2. PLANÄNDERUNGSVERFAHREN

Umgestaltung des Bahnknotens Stuttgart Ausbau- und Neubaustrecke Stuttgart - Augsburg Bereich Stuttgart-Wendlingen mit Flughafenanbindung

Lageplan
Geisplanung, km 9,359 ... 9,862

Anlage Planfeststellungsunterlagen
Anlage 4
Blatt **14B** von **18**

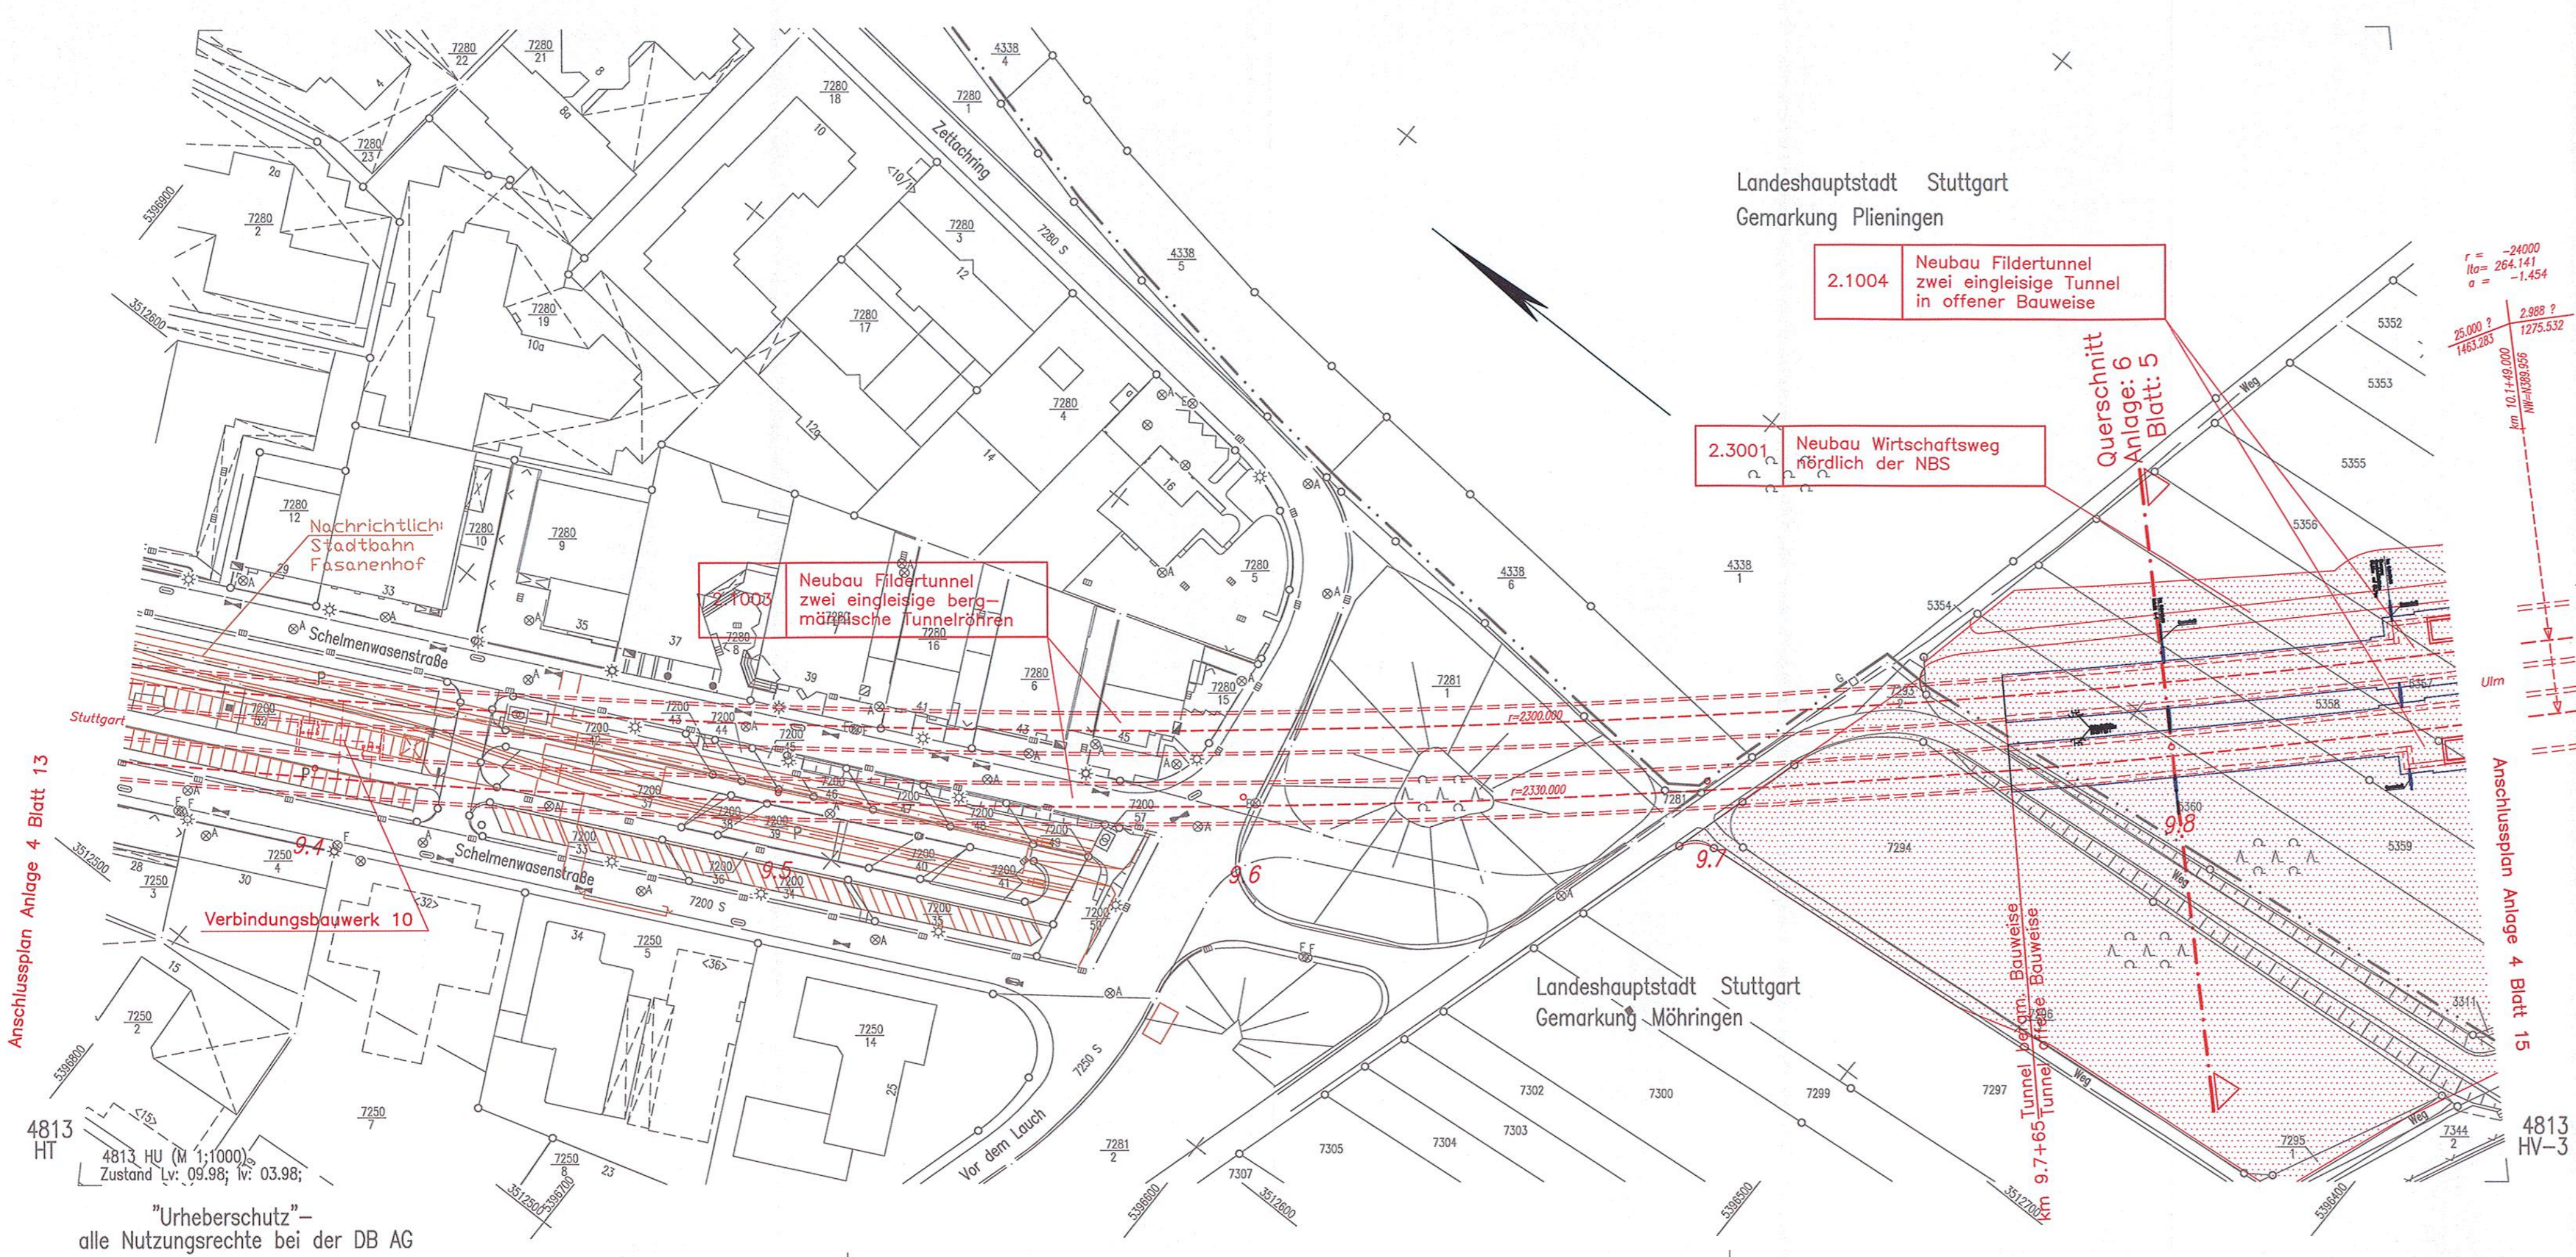
1. Änderungsverfahren übernommen, Querschnitte und Sporne eingearbeitet.	Schmidt	26.03.2010
Index: Änderungen bzw. Ergänzungen	Name:	Datum:
